# 製品仕様変更のお知らせ

カタログ掲載ページ	品名	品番	実施時期
P45	303 空満パーキング LEDシングル	ESCS4303	2024年4月頃 変更予定
	303 空満パーキング LEDダブル	ESCS5303	
P46	303角 空満パーキング LEDシングル	ESCS4303K	
	303角 空満パーキング LEDダブル	ESCS5303K

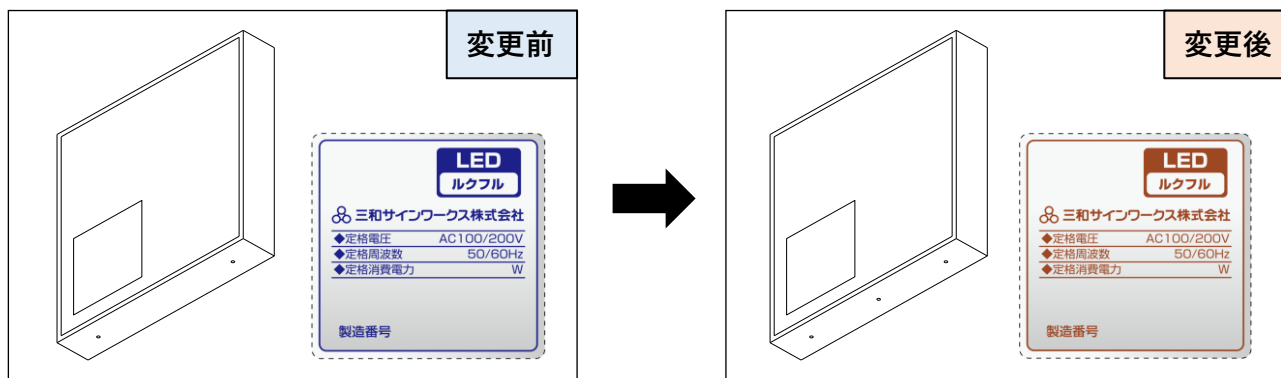
使用するLEDを変更いたします。なお、仕様変更に伴う価格改定はございません。

変更前	変更後
品番	ESCS4303(K)	ESCF4303(K)
LED	ルクフルバ <sup>®</sup> -4×2 ルクフルバ <sup>®</sup> -2×2	モジュール12球
消費電力	30W	変更なし
製品重量	22kg	21kg

変更前	変更後
品番	ESCS5303(K)	ESCF5303(K)
LED	ルクフルバ <sup>®</sup> -4×4 ルクフルバ <sup>®</sup> -2×4	モジュール24球
消費電力	59W	変更なし
製品重量	23kg	21kg
